Deponie Eyller Berg, Kamp-Lintfort  
Ihr Schreiben vom 19.10.2012, Az. IV-4 – 582.36

## Geotechnische Prüfung

des Antrags der Eyler-Berg Abfallbeseitigungsges. mbH  
zum Weiterbetrieb der Deponieabschnitte I bis IV und V bis VII

Datum: 6. September 2005

Anlage 2

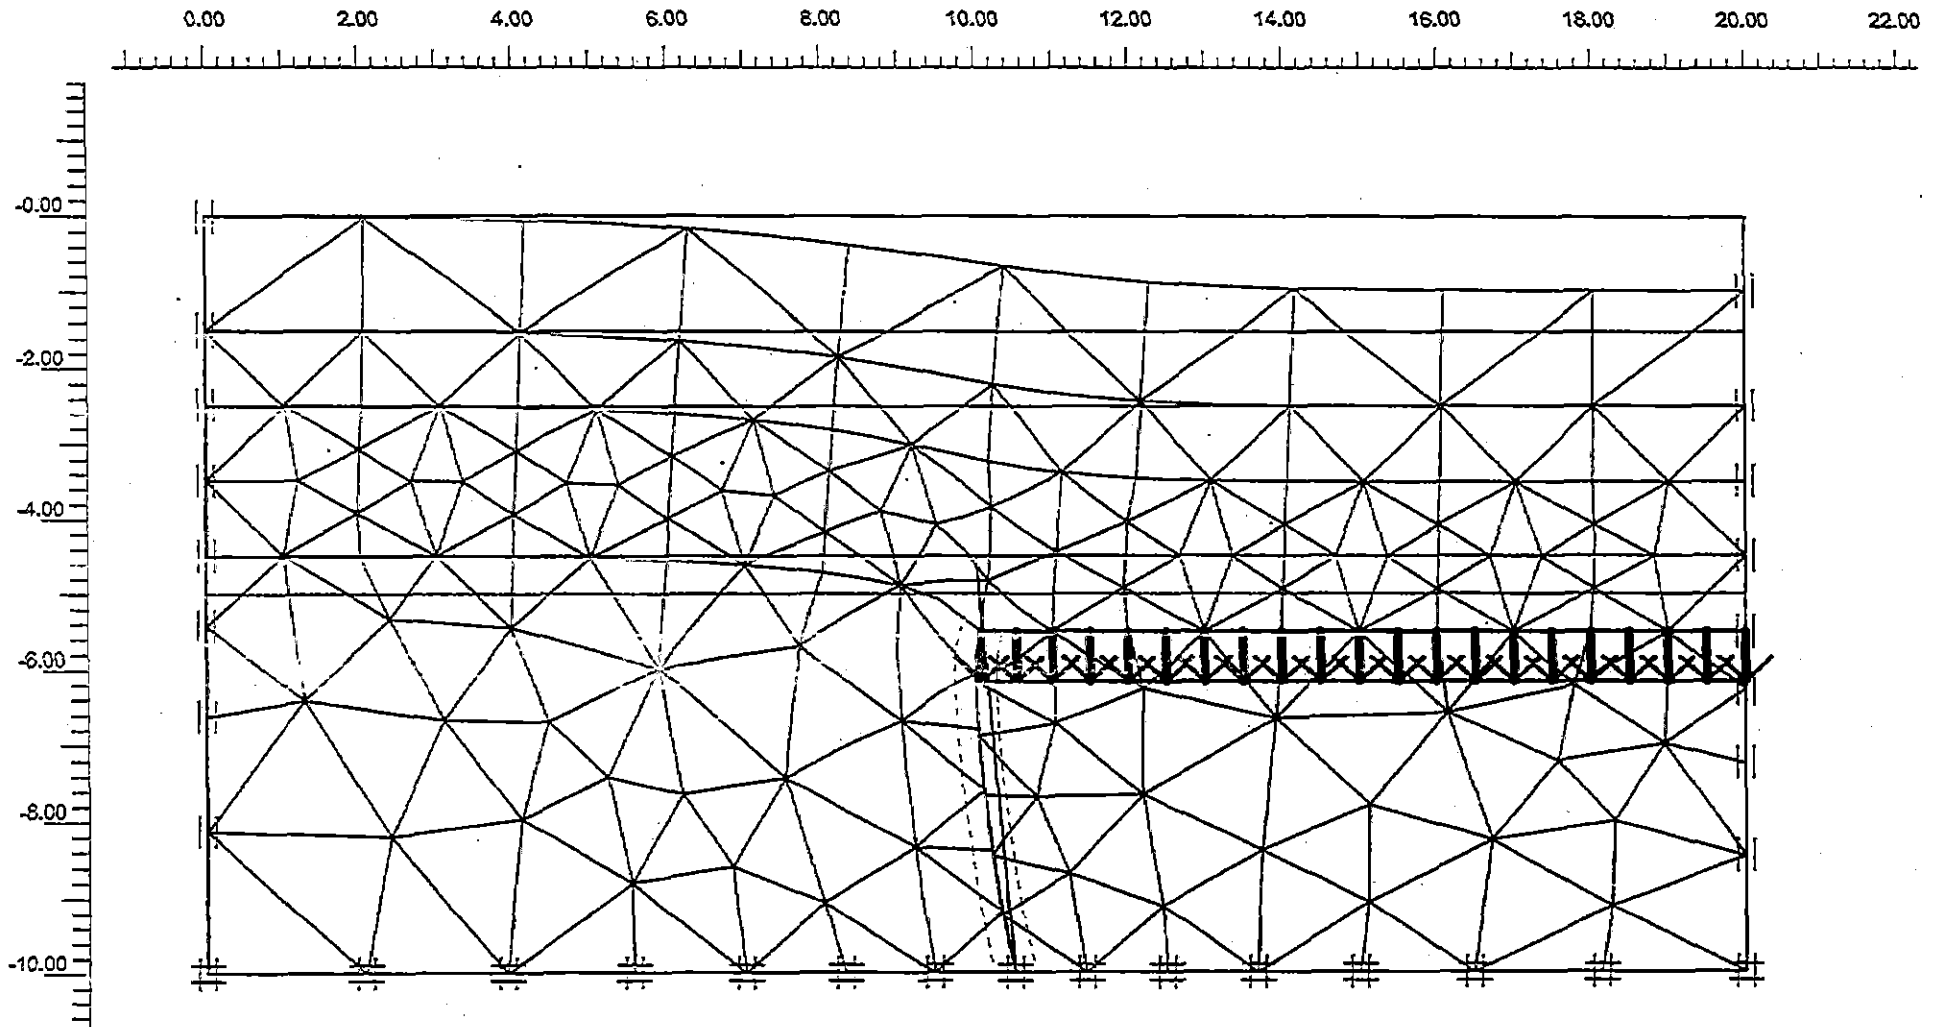
#### Netz (Anlage 2)

Das deformierte Netz zeigt eine maximale totale Deformation von 10 mm - wie auf der Seite der Tiefscholle vorgegeben.

Anlage 3.1

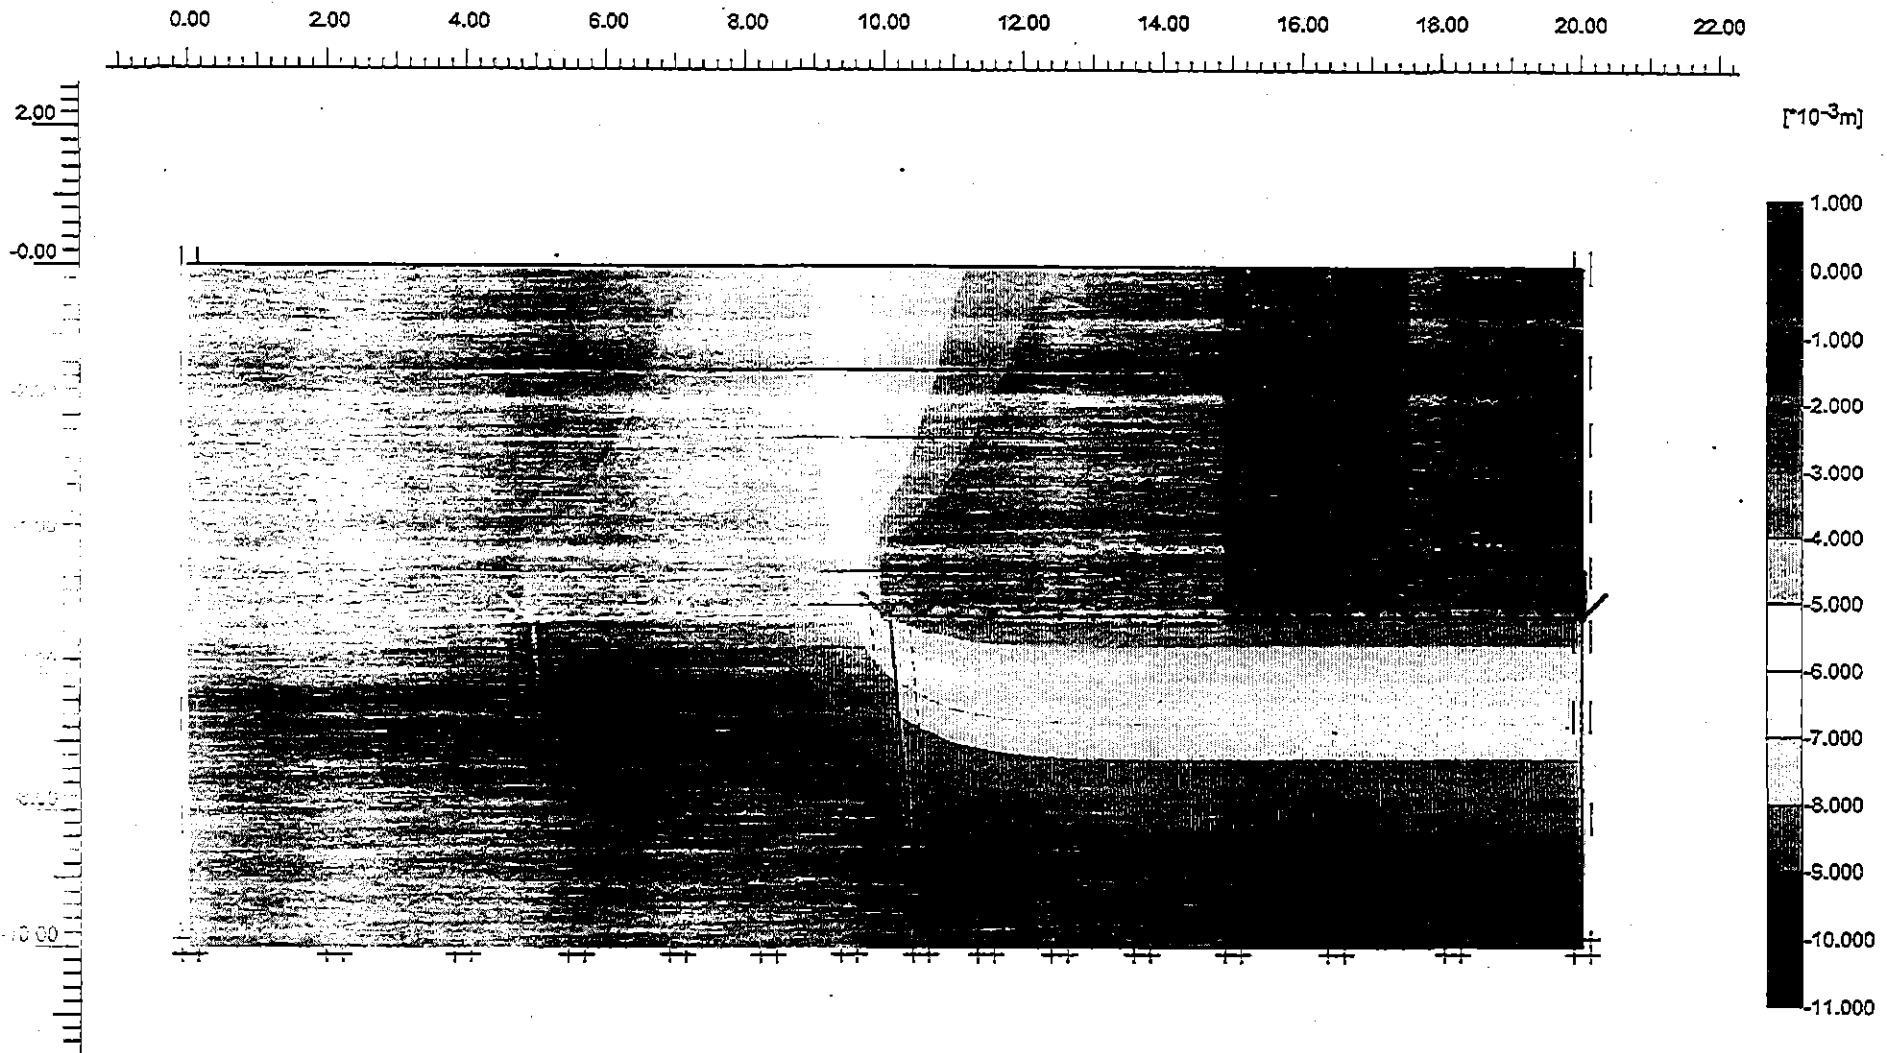
#### Vertikale Verschiebungen (Anlage 3.1)

Die vertikalen Verschiebungen betragen über der Tiefscholle max. - 10 mm und nehmen über der Erdstufe zur Hochscholle hin stetig ab.

Anlage 3.2

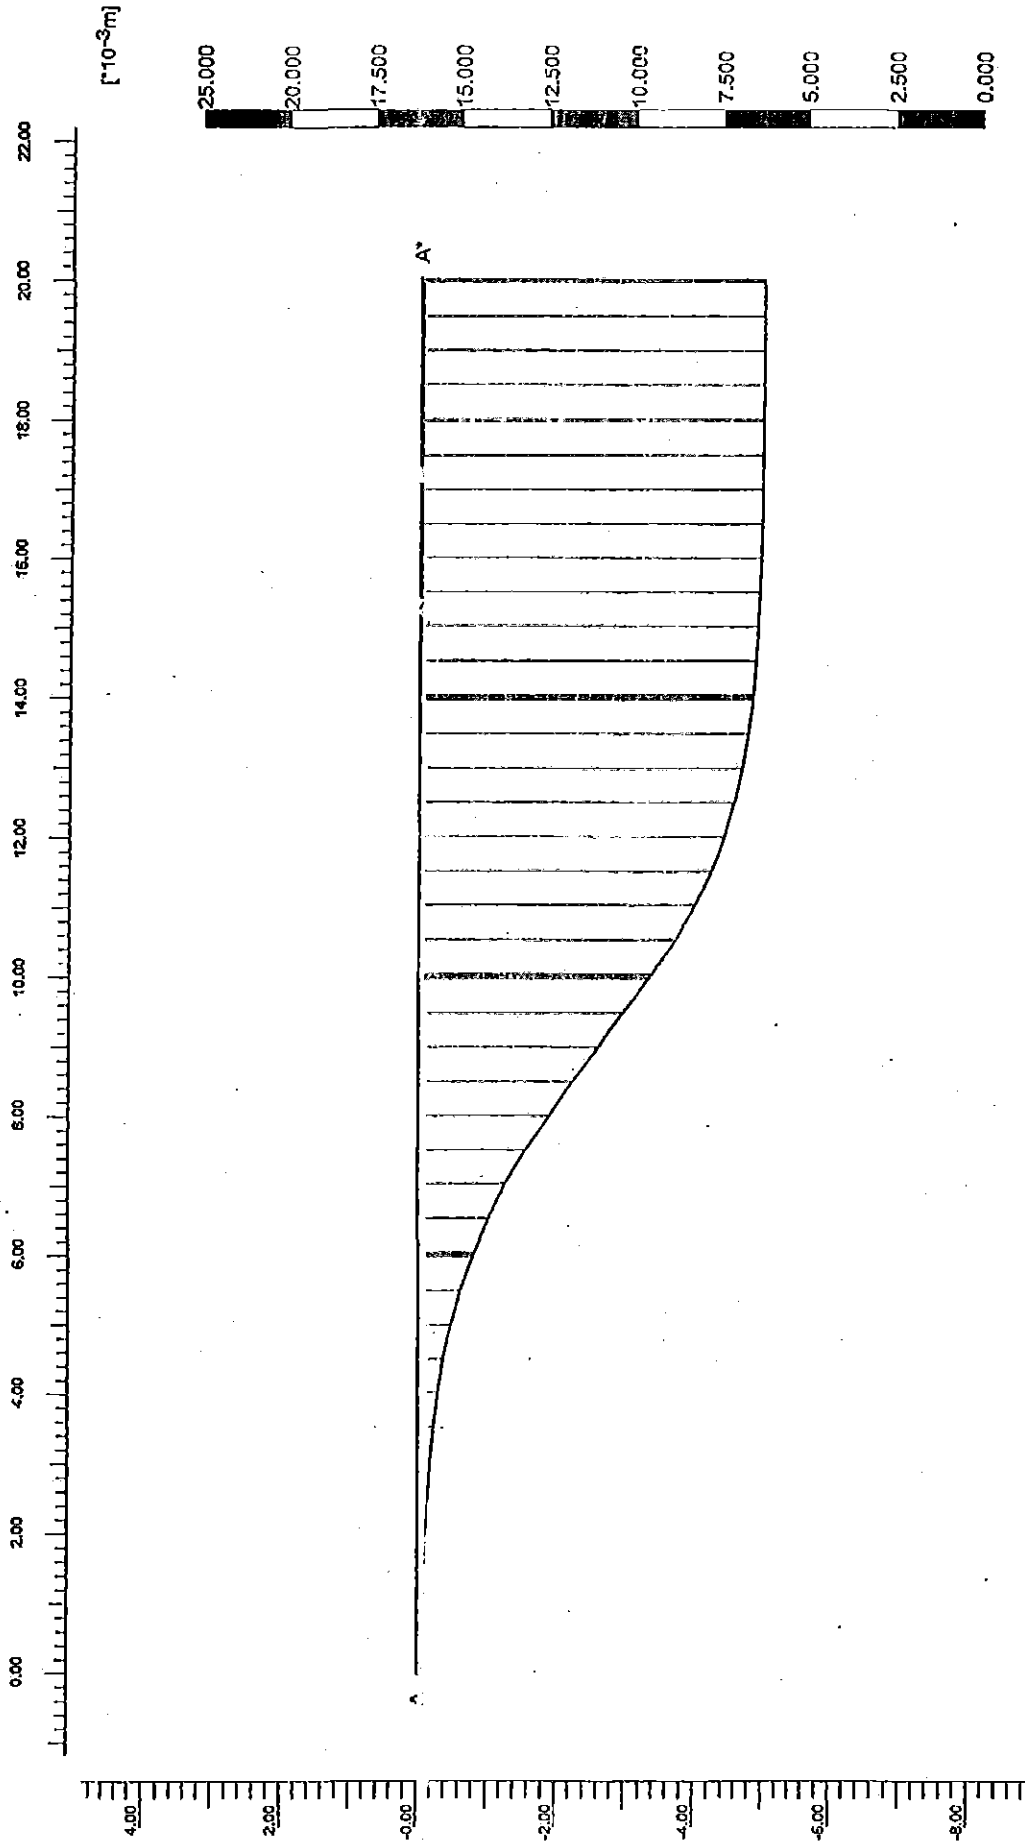
#### Vertikale Verschiebungen im Schnitt A - A\* (Anlage 3.2)

Im Schnitt A - A\* sind die vertikalen Verschiebungen an der Oberkante der mineralischen Abdichtung (Ebene 0,00 m) dargestellt. Die Senkungskurve hat einen stetigen Verlauf.

Anlage 3.3

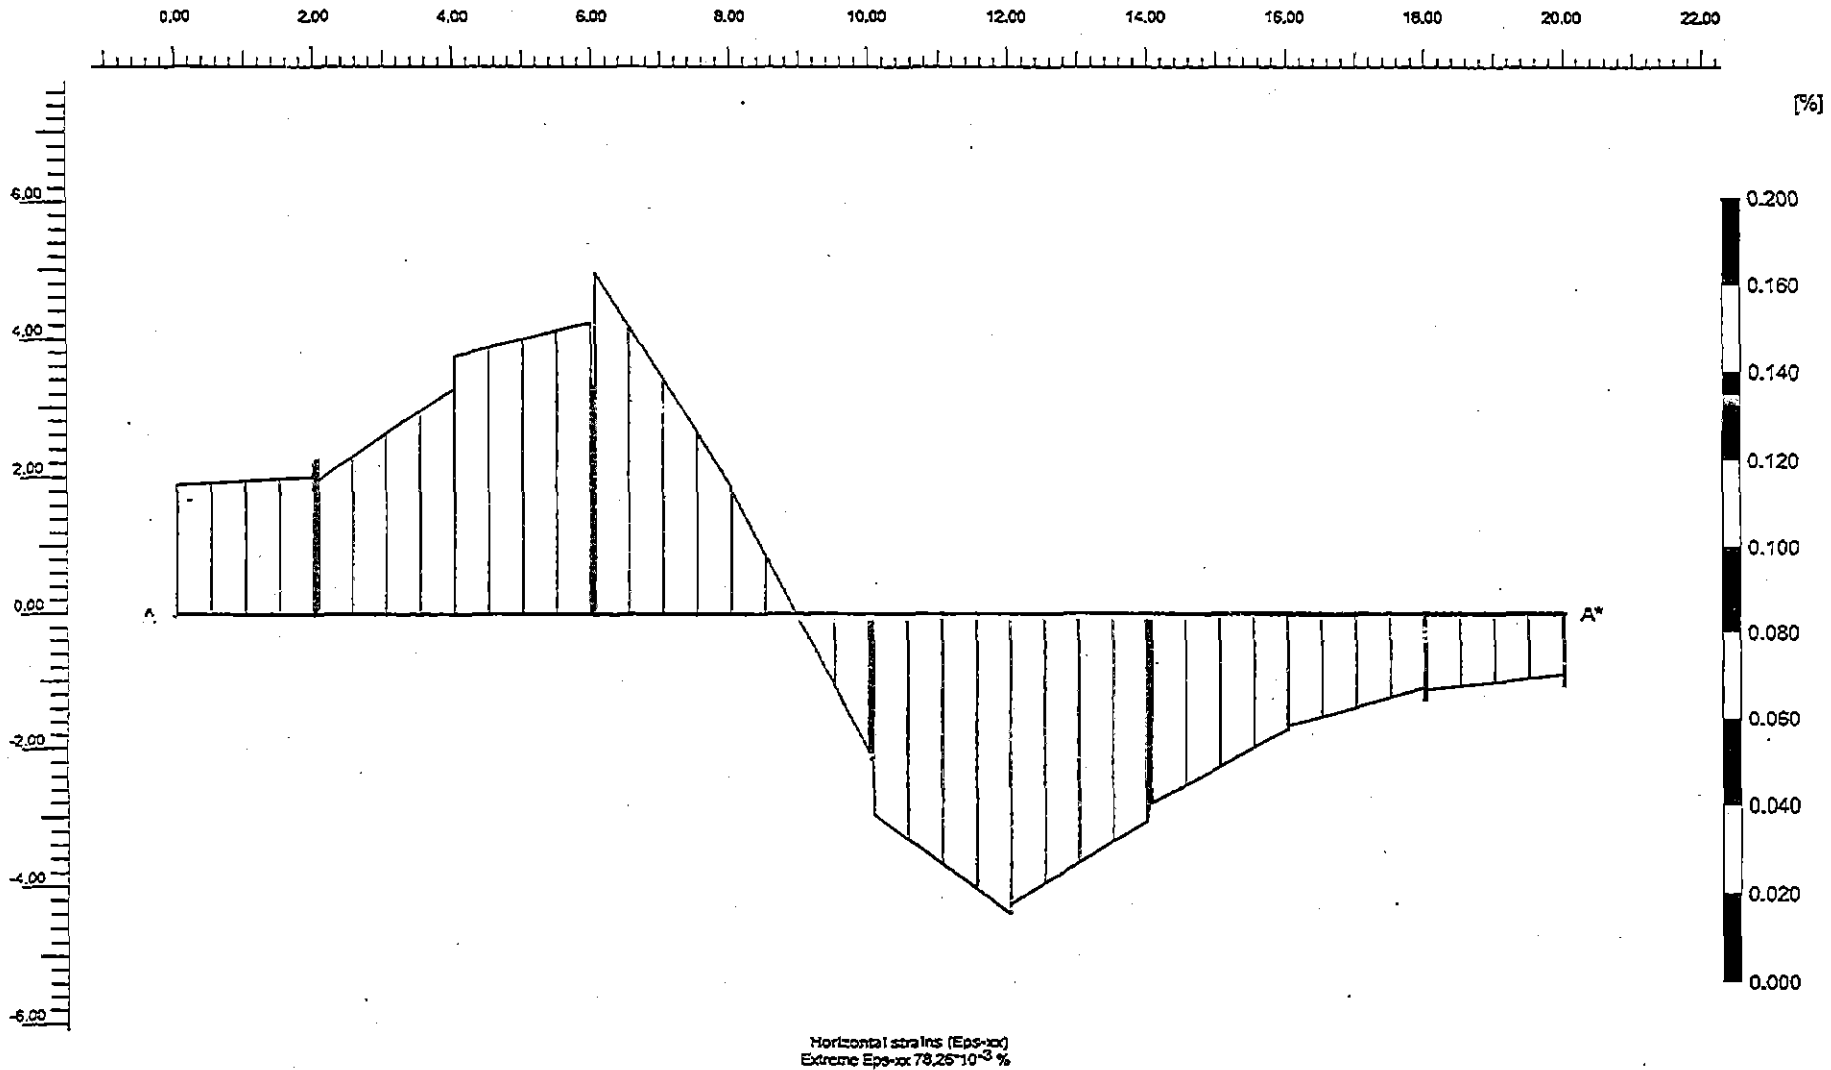
#### Horizontale Dehnungen im Schnitt A - A\* (Anlage 3.3)

Durch die Absenkung der Tiefscholle entstehen auf der Seite der Tiefscholle Stauchungen und auf der Hochscholle Dehnungen von bis zu 0,8 %.
